Réponse à l'avis de la MRAe

Centrale
Photovoltaïque de
Persac

Référence MRAe 2021APNA85
Dossier P-2021-11011

Maîtrise d'Ouvrage :
SAS Centrale Photovoltaïque
de Persac

Figure 1 : Plan de masse de la centrale photovoltaïque de Persac

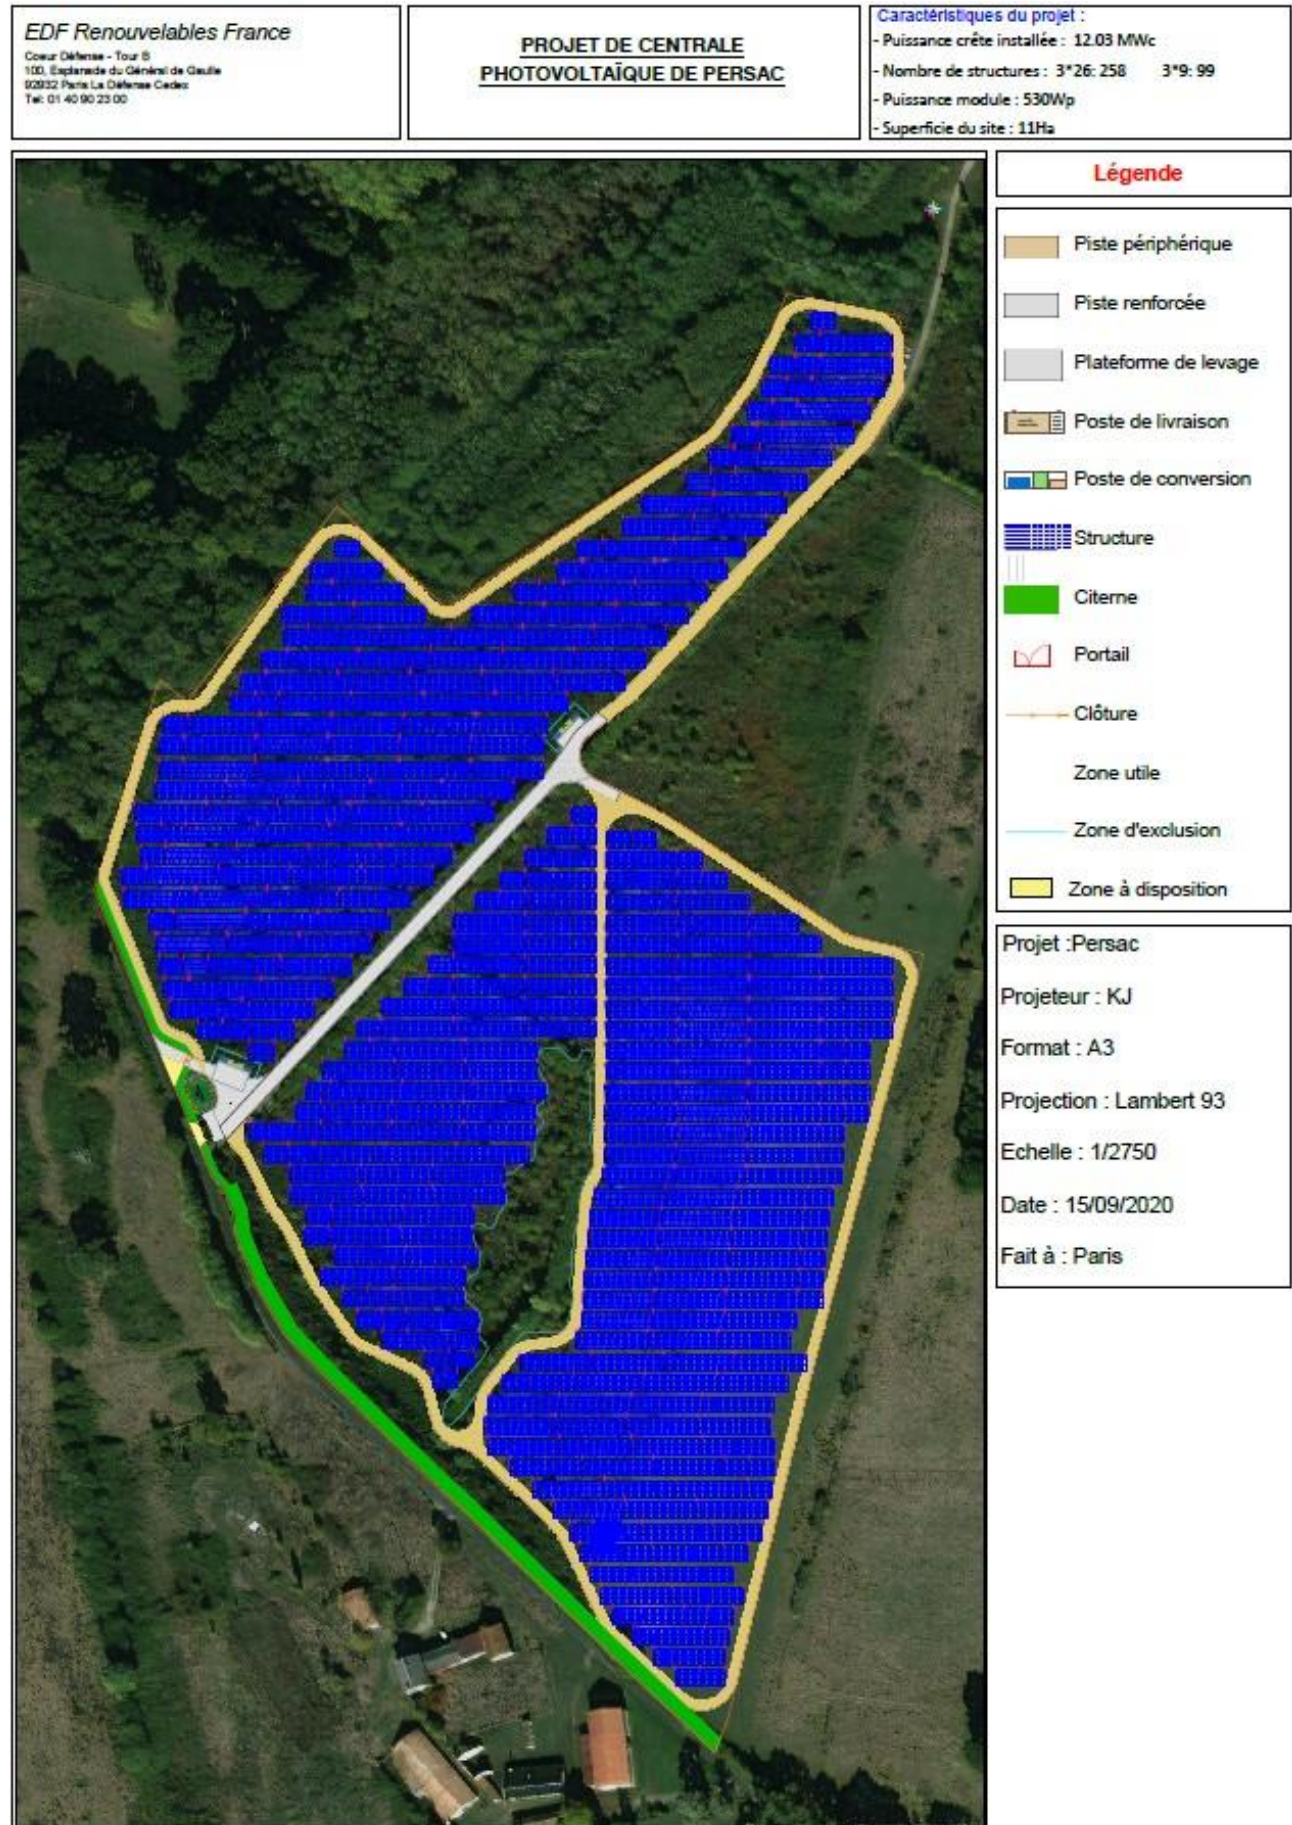
« *Concernant les milieux naturels, le dossier affirme que les principales mesures se fondent sur le principe de l'évitement des secteurs sensibles (zones humides, principales haies et arbres remarquables et zone de fourrés semi-ouverts correspondant au secteur sensible pour l'avifaune nicheuse remarquable). La MRAe relève toutefois qu'après mesures d'évitement, 0,44 ha de zones humides (correspondant à la ZH4) restent directement impactées par le projet, et qu'en phase d'exploitation la modification du régime d'écoulement des eaux et l'apport d'ombres par les panneaux solaires sont de nature à altérer la fonctionnalité de cette zone humide.*

La MRAe estime que la mise en place de mesures telles que la préservation, à défaut la restauration de zones humides et la mise en place de mesures de suivi spécifiques d'évolution des zones humides en phase d'exploitation doivent être clairement prévues, ce qui n'est pas le cas dans le dossier présenté. »

Comme indiqué, suite aux avis émis par le SPN de la DREAL, la MRAe et la CDPENAF, le porteur de projet a modifié l'implantation du projet afin d'éviter totalement la zone humide n°4. La variante finale est donc la quatrième variante, présentée ci-dessous.

Enfin, afin d'intégrer les avis de la MRAE, de la CDPENAF et du SPN de la DREAL, dans la variante finale du projet modifié en mars 2022, la totalité de la zone humide ZH4 a été retirée de l'emprise aménagée, de sorte qu'aucune table photovoltaïque ne sera posée sur la surface de cette zone humide. Une mesure d'évitement en phase travaux (mesure E2.1a) a également été prise pour empêcher toute circulation d'engins de chantier pendant la phase de montage du parc photovoltaïque.

Figure 2 : Tracé prévisionnel du raccordement

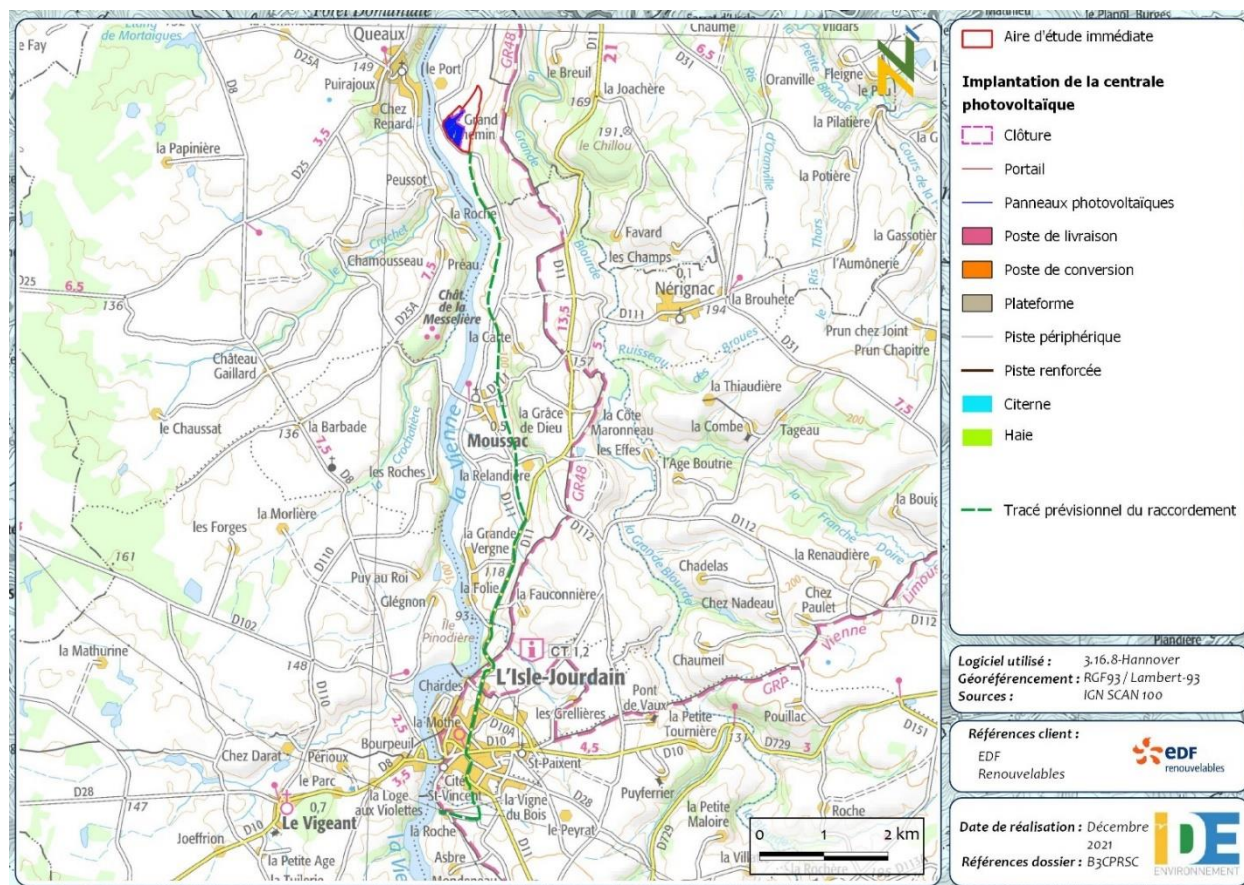
« Le tracé du raccordement au poste source n'est pas connu à ce stade et le dossier se contente de préciser que le raccordement sera réalisé principalement en souterrain le long des voies routières.

La MRAe relève que le raccordement de la centrale au poste source n'est pas étudié alors qu'il constitue un élément indissociable de son fonctionnement. Il doit être intégré dans la démarche d'évitement, de réduction et à défaut de compensation des impacts du projet, ce qui n'est pas le cas dans le dossier présenté. »

Toutefois, le raccordement prévisionnel estimé (sans aucune garantie) par les équipes d'EDF Renouvelables rejoint le poste source d'Isle-Jourdain sur la commune de Millac (86) à 11.7 km du projet. Les routes et chemins seront utilisés en priorité et le raccordement s'effectuera en souterrain le long des voies existantes. Ci-après une carte illustrant le tracé de ce raccordement prévisionnel.

Le tracé ne recoupe aucune ZNIEFF ni aucun site Natura 2000.

Figure 3 : extrait de Caparéseau des capacités d'accueil pour le raccordement aux réseaux de transport et de distribution des installations de production d'électricité - <https://capareseau.fr>

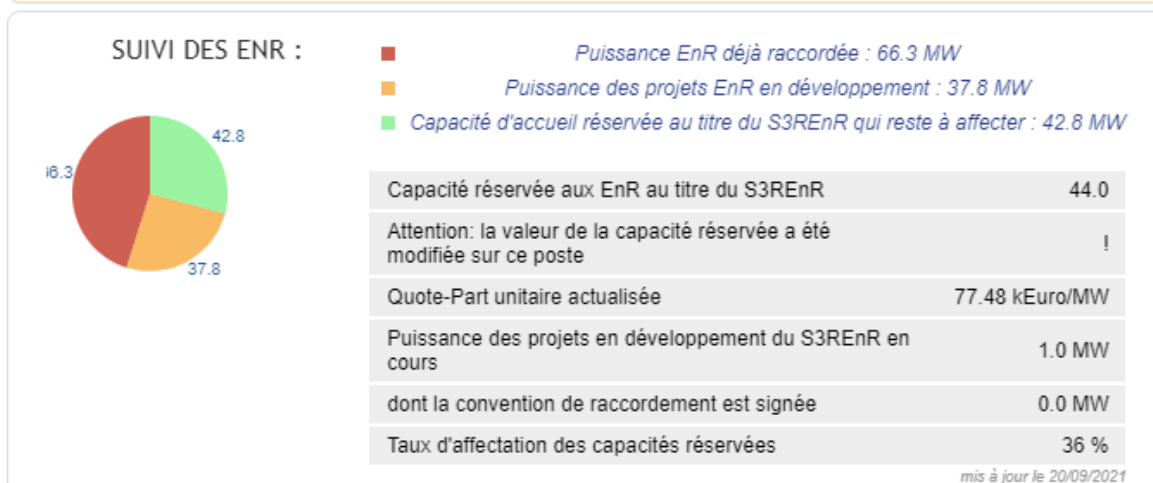
« La MRAE considère que le contexte de développement de projets ayant les mêmes effets sur l'environnement justifie également qu'une analyse des capacités d'accueil en termes de raccordement soit réalisée. »

Pour compléter la réponse apportée ci-dessus, les équipes d'EDF Renewables ont réalisé une estimation de la solution de raccordement qui a été actualisée en octobre 2021 et qui conclut à un tracé prévisionnel vers le poste source d'Isle-Jourdain sur la commune de Millac (86).

Les capacités disponibles au moment de l'estimation permettent le raccordement du projet. Cependant ces données sont susceptibles d'évoluer en fonction des projets entrant une file d'attente et des renforcements des réseaux et la solution ne pourra être validée qu'après acceptation de la Proposition Technique et Financière qui elle-même ne peut être demandée qu'après l'obtention du Permis de Construire.

Carte 1 : Localisation des waypoint enregistrés sur le site

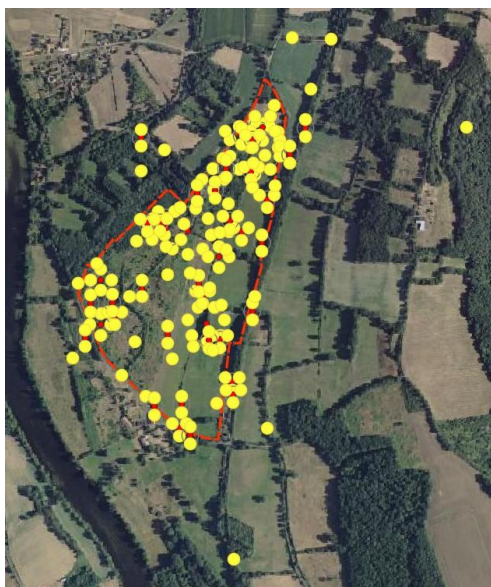
« La MRAe relève que la période d'investigation retenue ne couvre pas toutes les périodes significatives du cycle biologique pour les inventaires. Une justification de la pertinence des études apportées sur le thème de la biodiversité est attendue. »

Au total, 9 journées de terrain, regroupées en 7 campagnes étalées sur la quasi-totalité d'un cycle annuel ont été effectuées sur le site. Chaque saison a pu être étudiée avec une pression d'observation accrue au printemps, qui correspond à la période la plus intéressante pour la détection de la faune et de la flore.

La figure ci-dessous montre la position des différents waypoints enregistrés sur le terrain et témoigne de la pression d'observation importante, et largement répartie sur l'ensemble de l'aire d'étude, qui a été mise en œuvre au cours de l'étude faune flore.

Carte 3 : Localisation du Châtaignier mort à potentiel chiroptérologique

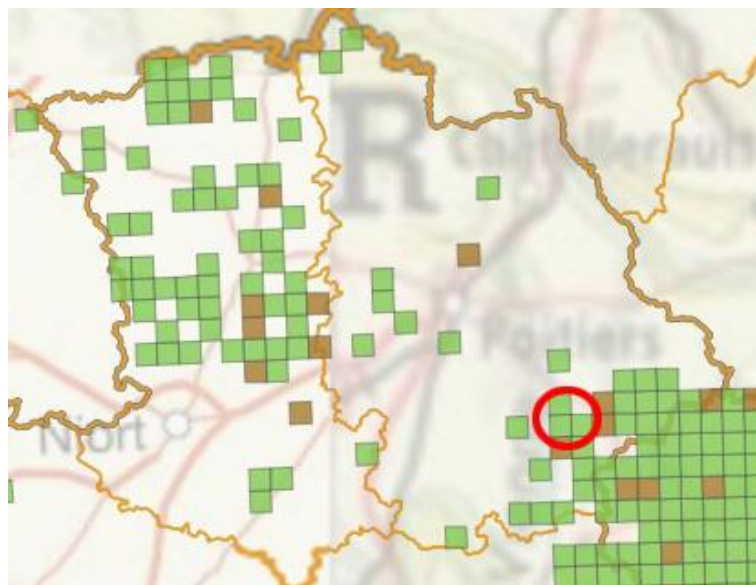
« De plus, un châtaignier mort à cavités mentionné au sud-ouest de l'emprise du projet (sans en indiquer préciser l'emplacement sur les cartographies) est destiné à être abattu alors que ses cavités constituent des habitats potentiels des chauves-souris. »

Une carte supplémentaire a été ajoutée au niveau de la fiche décrivant la mesure qu'il est prévu de mettre en œuvre pour cet arbre remarquable : mesure R2.1o de réduction d'impact dans l'étude d'impact (version mars 2022, Partie « 9. Description détaillée des mesures ERC(A) » Chapitre « 9.2. Mesures de réduction » Sous-chapitre « 9.2.1. Mesures en phase chantier » fiche « R2.1o – Vérifier l'absence d'occupation de l'arbre-gîte avant destruction ») et dans le diagnostic faune/flore (version octobre 2021, Partie « VIII- Impacts et mesures » Chapitre « 3- Mesures ERC » Sous-chapitre « 3.2- Mesures de réduction » fiche « R2.1o – Vérifier l'absence d'occupation de l'arbre-gîte avant destruction ») (cf. carte ci-dessous).

Pour cet individu particulier, les potentialités d'accueil de chiroptères restent cependant assez faibles. En effet, les anfractuosités principales sont situées au niveau du fût, qui présente une fente longitudinale. Cette fente reste relativement accessible aux prédateurs terrestres, ce qui limite son intérêt pour les chiroptères. Quelques trous sont également présents dans les parties hautes de l'arbre, et offrent des potentialités plus significatives pour les chiroptères. Précisons toutefois que cet individu était déjà totalement sec lors des prospections de 2019-2020, et risque donc de tomber à l'occasion d'un coup de vent un peu fort avant même que le chantier ne démarre.

En conclusion cet arbre gîte ne présente pas un intérêt particulier pour les chauves-souris, par ailleurs une mesure est déjà prévue pour vérifier l'absence d'individu avant abatage.

Carte de synthèse sur la sensibilité du site

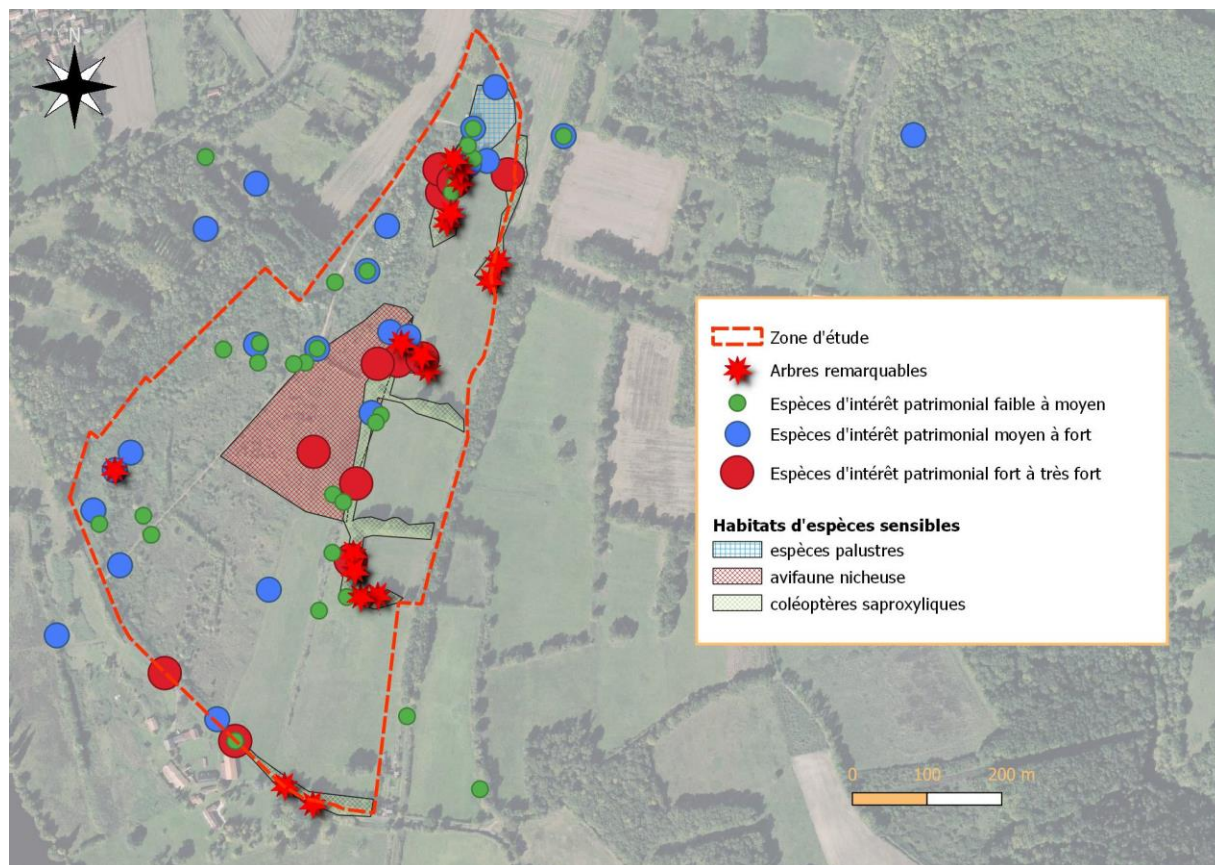
« La MRAe considère que la stratégie d'évitement des impacts annoncée n'est pas conduite à son terme. Elle recommande de mettre en évidence la cartographie des habitats naturels répertoriés, l'usage qui en est fait par chaque espèce, et ainsi définir précisément les secteurs à éviter. »

Comme cela est précisé dans l'étude d'impact, les observations réalisées et l'analyse des fonctionnalités du site pour les espèces ont permis d'identifier les secteurs sensibles à éviter.

« Les principaux enjeux portent sur **l'avifaune nicheuse**, avec plusieurs oiseaux remarquables inféodés aux habitats buissonnants semi-ouverts, et sur la **trame bocagère résiduelle**, avec un intérêt entomologique au niveau des arbres sénescents (coléoptères saproxyliques). Les autres enjeux sont plus concentrés sur **le secteur de l'étang et ses abords immédiats** (portion de fossé) où ont été localisées les espèces remarquables à caractère palustre (amphibiens, orthoptères et odonates). Dans le cas de l'avifaune nicheuse, les espèces à enjeux forts correspondent à des oiseaux migrateurs, présents au printemps et en été, et absents le reste du cycle annuel (**Locustelle tachetée** et **Pie-grièche écorcheur**). Une **délimitation de leur habitat préférentiel** peut être proposée à partir des observations de terrain et de leurs exigences écologiques, ces deux espèces recherchant la présence simultanée d'une strate arbustive et d'une strate herbacée riche en insectes. Dans le détail, le secteur propice à ces deux espèces a été délimité en superposant les zones occupées lors de la saison de nidification (postes de chants, périmètres d'alarme relevés lors des prospections) et les zones de végétation dont les structures horizontales (agencement des plages enherbées et buissonnantes) et verticales (hauteur des strates de fourrés) étaient favorables. Sur cette base, la zone d'habitats propices pour ces deux espèces correspond à la partie centrale de l'aire d'étude, englobant la friche à graminées et les zones de fourrés adjacentes (**carte 32**).

De la même manière, les secteurs importants à préserver pour le maintien des coléoptères saproxyliques (**Grand Capricorne, Lucane cerf-volant**) correspondent d'une part aux arbres sur lesquels ces insectes ont été observés, en prenant également en compte les arbres remarquables (chênes sénescents ou à cavités) et les portions de trame bocagère comportant de vieux arbres. Pour les **espèces patrimoniales à caractère palustre**, le principal secteur sensible correspond à l'étang et à la partie nord du fossé temporaire. Ces principaux secteurs sensibles sont reportés ci-dessous sur la carte ».

Figure 4 : Localisation de la haie conservée et restaurée dans le cadre du projet

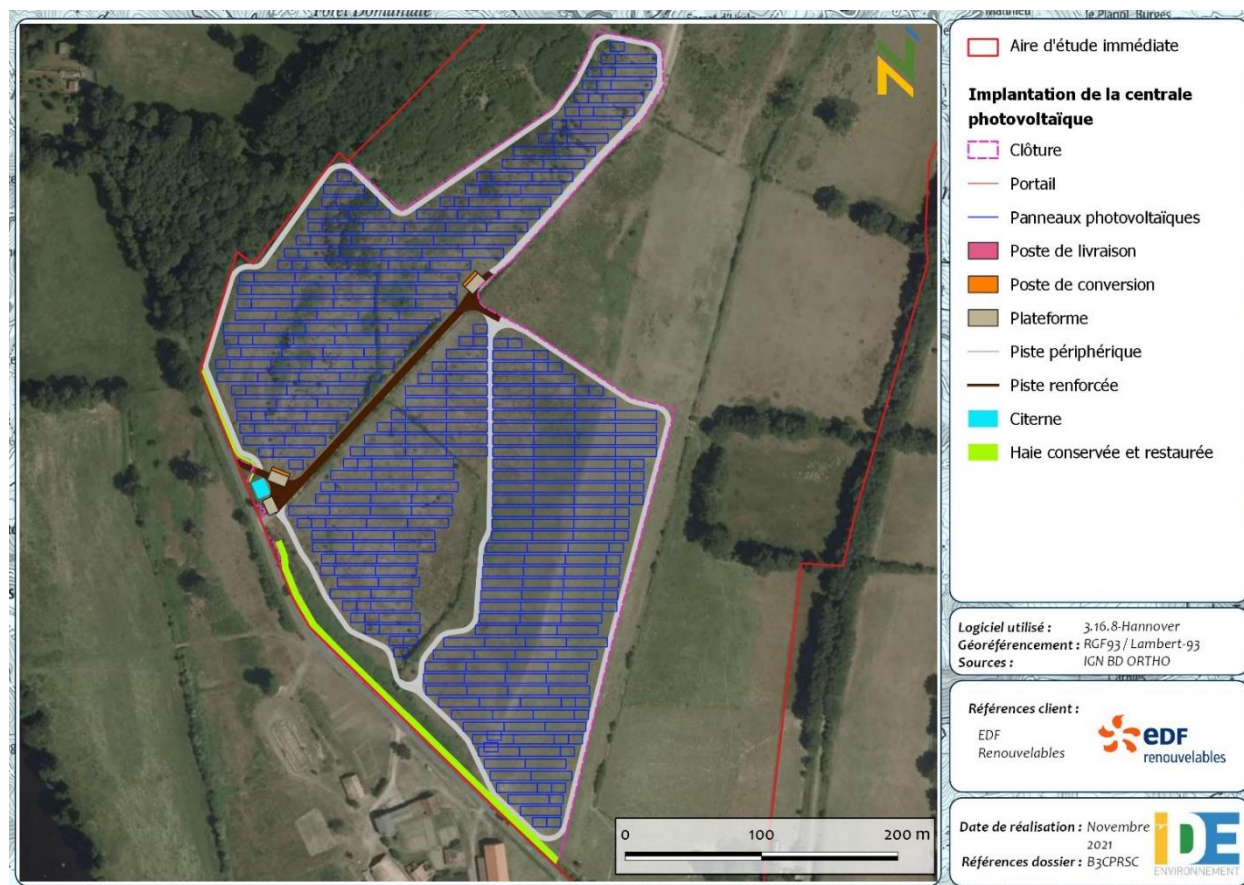
« Les masques végétaux entourant le site seront conservés (boisement à l'ouest, haie arbustive à l'est et au sud). La haie bordant la centrale au sud sera par ailleurs renforcée, sans pour autant que ne soient précisées la nature et la quantité de plantations nécessaires à ce renforcement. »

Le renforcement de la haie en bordure sud du site constitue la mesure de réduction R2.2k qui indique les principales essences à utiliser, pour créer une continuité logique avec la trame bocagère environnante : Chêne pédonculé (*Quercus robur*), en tant qu'espèce arborée dominante, et le Frêne élevé (*Fraxinus excelsior*), en tant qu'essence arborée secondaire. Des arbustes d'accompagnement pourront également être utilisés pour diversifier les plantations parmi les espèces suivantes, toutes déjà recensées sur l'aire d'étude : Aubépine à un style (*Crataegus monogyna*), Prunellier (*Prunus spinosa*), Pommier sauvage (*Malus sylvestris*), Cornouiller sanguin (*Cornus sanguinea*), Sureau noir (*Sambucus nigra*), et éventuellement quelques arbres de plus grande taille mais en plus faibles proportions : Charme (*Carpinus betulus*), Châtaignier (*Castanea sativa*) et Merisier (*Prunus avium*).

La proportion de chaque espèce, et l'emplacement précis de chaque pied ne peuvent être décidés trop en amont du démarrage du chantier, dans la mesure où l'objectif est de renforcer la haie existante, et non de la remplacer, de façon à conserver la fonctionnalité existante. Dès lors, l'agencement des plants devra être conditionné à un constat de l'état de la haie existante, au moment du démarrage du chantier, afin de sélectionner les tiges d'avenir (notamment celles à conduire en têtard), de délimiter les portions de haie à renforcer, et de localiser les éventuelles opérations d'entretien à réaliser pour la mise en œuvre de cette mesure (rabattage de certains pieds ou des zones de ronciers trop denses...).

Figure 6 : Potentiel agronomique des sols au droit de l'aire d'étude immédiate - Etude d'aptitude des sols CA86 juillet 2020

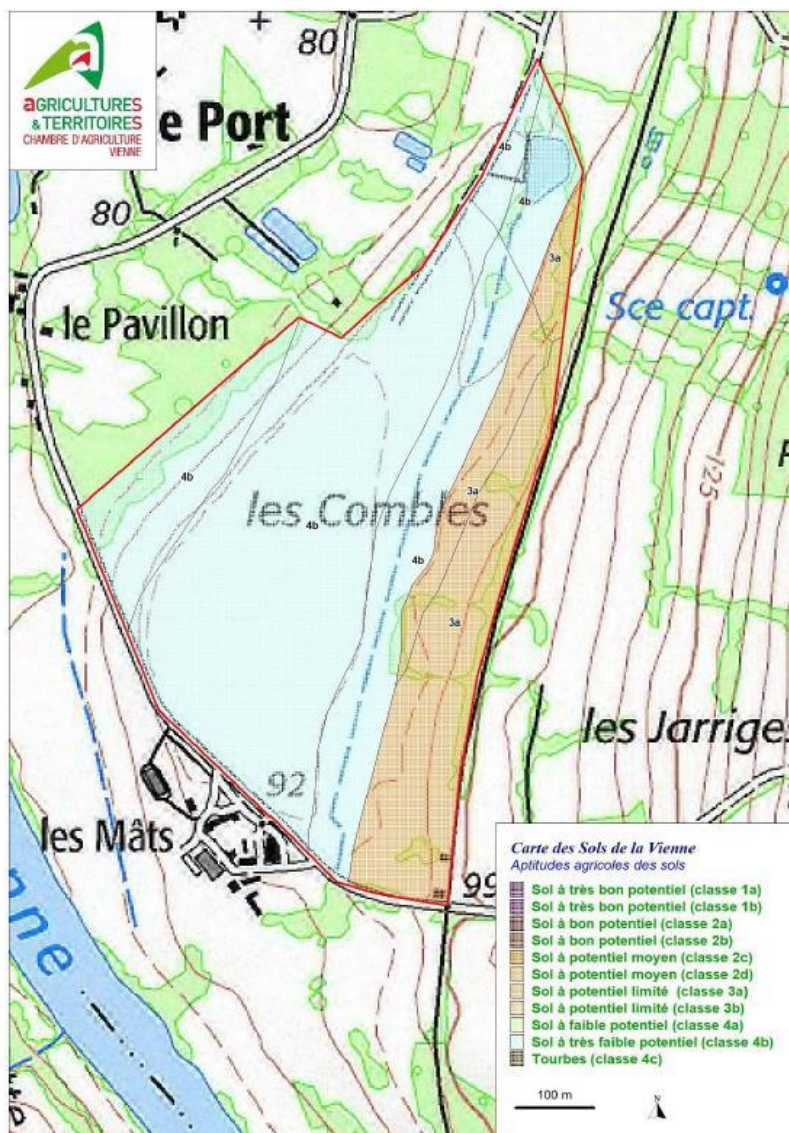
« Par ailleurs, le dossier n'apporte pas de justification suffisante de l'intérêt potentiel au plan agronomique du site, alors que la remise en état prévoyait un retour à usage agricole des parcelles exploitées. Le projet conduit à la perte de 1,8 ha de terres agricoles. La MRAe relève que l'évaluation de l'intérêt agronomique des terres du projet repose sur une affirmation qui n'est justifiée par aucune étude de terrain.

La MRAe recommande de compléter le dossier par une évaluation de la qualité agronomique des terres du projet de manière objective. Les résultats de cette analyse devraient être pris en compte dans l'évaluation de l'impact du projet sur l'agriculture et la consommation d'espaces agricoles. »

Enfin, la Chambre d'Agriculture de la Vienne a réalisé en juillet 2020 une étude d'aptitude agricole des sols au droit du projet qui figure en annexe 10 de l'étude d'impact et qui indique que les sols au droit de l'ancienne carrière présentent un potentiel agronomique très faible ; suite à la cessation d'activité de la carrière, les horizons de surface (couche arable) n'ont pas été remis en état et la parcelle a été comblée par des cailloux. Ces opérations ont donc dégradé le potentiel agricole initial de la parcelle (cf. figure suivante).
